**高速実験炉「常陽」の新規制基準適合性に係る
申請書の補正の概要について**

日本原子力研究開発機構高速実験炉原子炉施設（常陽）の新規制基準適合性審査について

平成 29 年 5 月 22 日
原子力規制庁
新基準適合性審査チーム

工事の概要

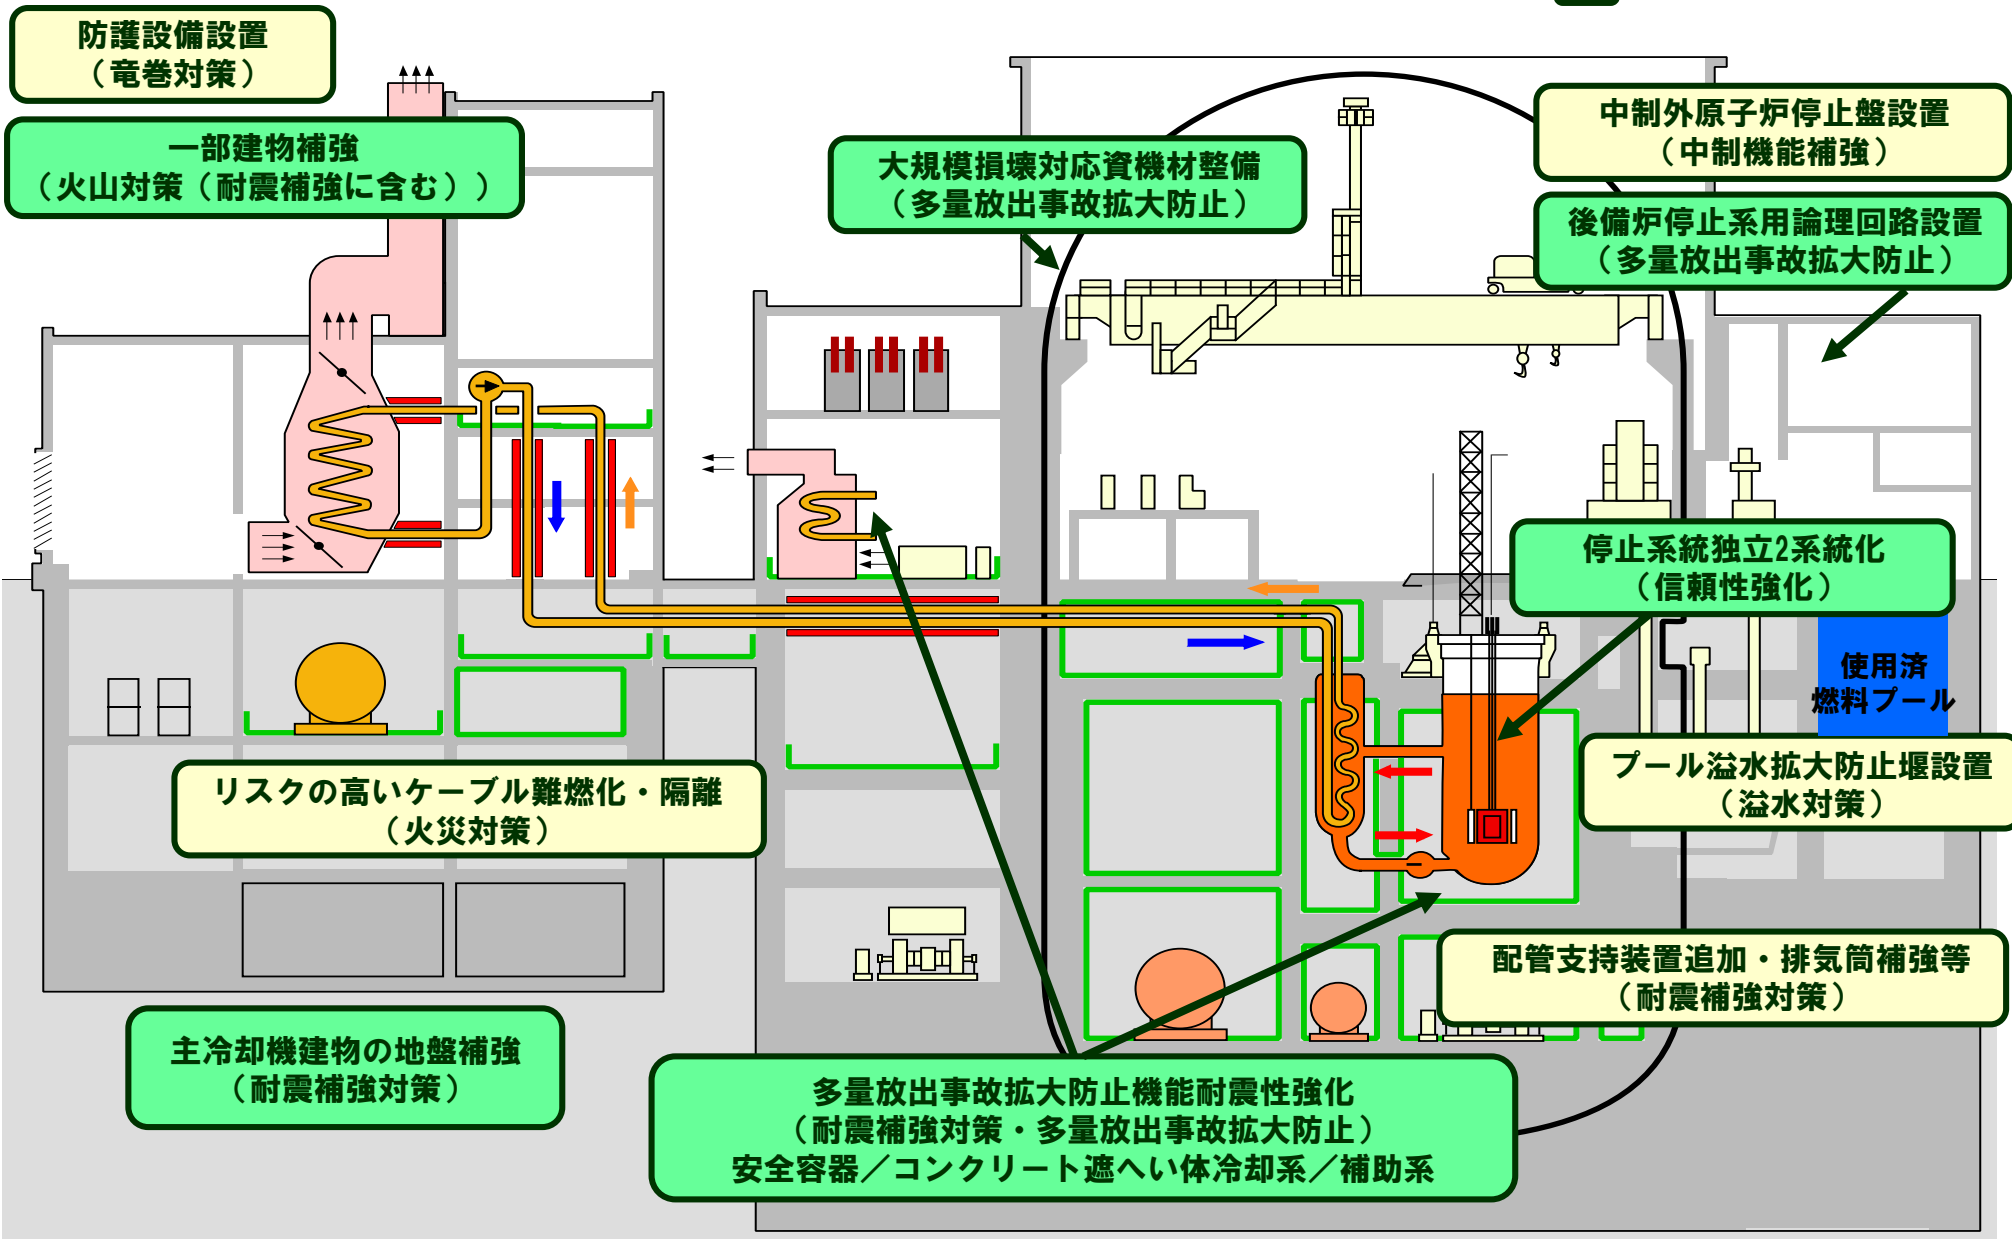
防護設備設置
(電巻対策)

一部建物補強
(火山対策 (耐震補強を含む))

大規模損壊対応資機材整備
(多量放出事故拡大防止)

中制外原子炉停止盤設置
(中制機能補強)

後備炉停止系用論理回路設置
(多量放出事故拡大防止)

停止系統独立2系統化
(信頼性強化)

リスクの高いケーブル難燃化・隔離
(火災対策)

プール溢水拡大防止堰設置
(溢水対策)

主冷却機建物の地盤補強
(耐震補強対策)

配管支持装置追加・排気筒補強等
(耐震補強対策)

多量放出事故拡大防止機能耐震性強化
(耐震補強対策・多量放出事故拡大防止)
安全容器/コンクリート遮へい体冷却系/補助系
